标题: 92 滑油恒温器升级		
AG-SB-2021-03-C-CN	生效日期: 2021.07.22	符合性分类: A—强制 B—推荐 C -选择
适用性		
机型与型号: 所有旋翼机型号	受影响序列号: 所有旋翼机型号	
以当前版本或后续版本的维护保养手册为准。		见 AutoGyro 网站。
此表是 AutoGyro GmbH 针对产品使用中发现需要采取遏制或整改措施的问题作出的回应， 或作为飞机改造公司的服务信息。 寻求帮助请联系 airworthiness@auto-gyro.com。 此中文翻译仅为参考，实际操作请以英文原版为准

本服务通告的原因及概述（问题的原因（如已知））

III 型恒温器（及前一个版本的恒温器，更换过程相同）

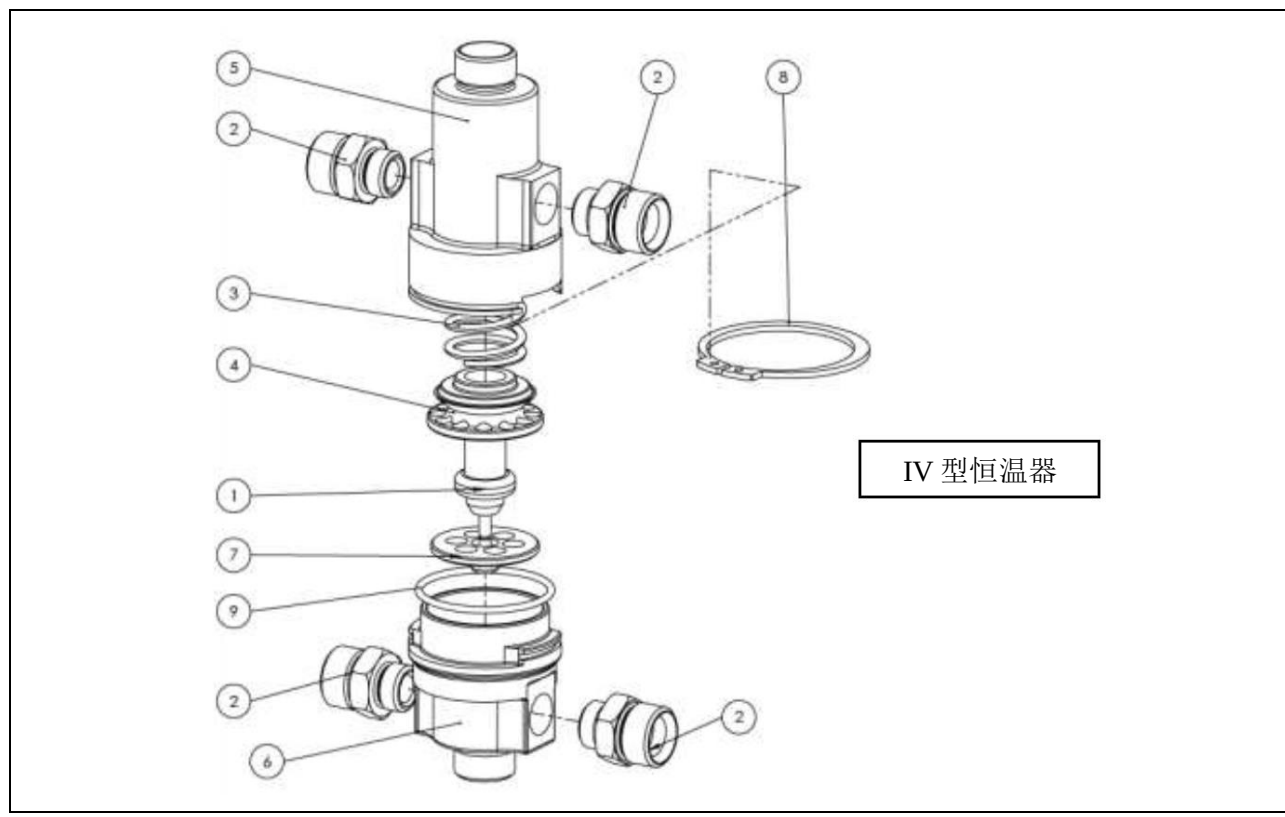
5. 拆卸固定恒温器两个半壳体（1）及（3）的螺钉（8）和螺母（9）。
6. 分开两个半壳体，露出恒温器（4）。
7. 拆卸恒温器（4），装上替换件（48159）。
8. 确保恒温器两个半壳体的配合面干净无油脂，按原来的装配重新安装螺钉（8）和新的 M5 SI 螺母（9）（除非放行工程师认为剩下的有效尼龙扭矩依然有效）。

IV 型恒温器

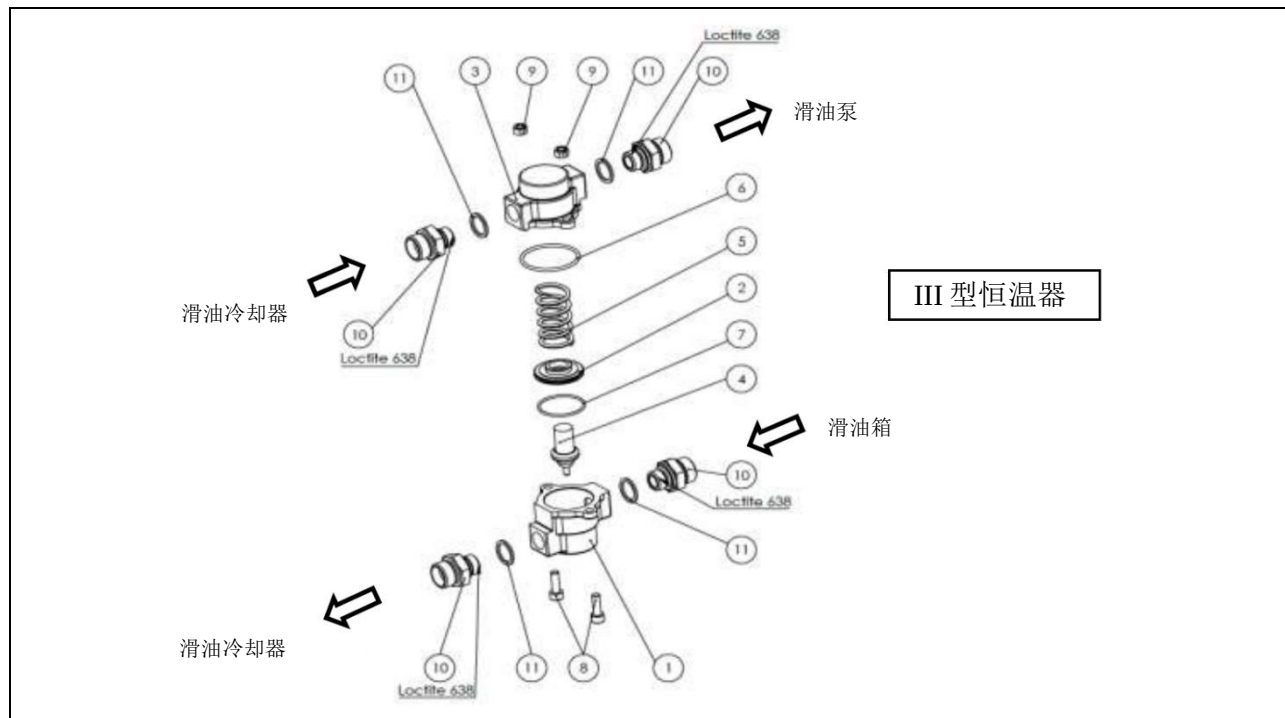
9. 拆卸固定恒温器两个半壳体（5）及（6）的弹性挡圈（8）。
10. 分开两个半壳体，露出恒温器（1）。
11. 拆卸恒温器（1），装上替换件（48159）。
12. 确保恒温器两个半壳体的配合面干净无油脂，按原来的装配重新安装弹性挡圈（8）。
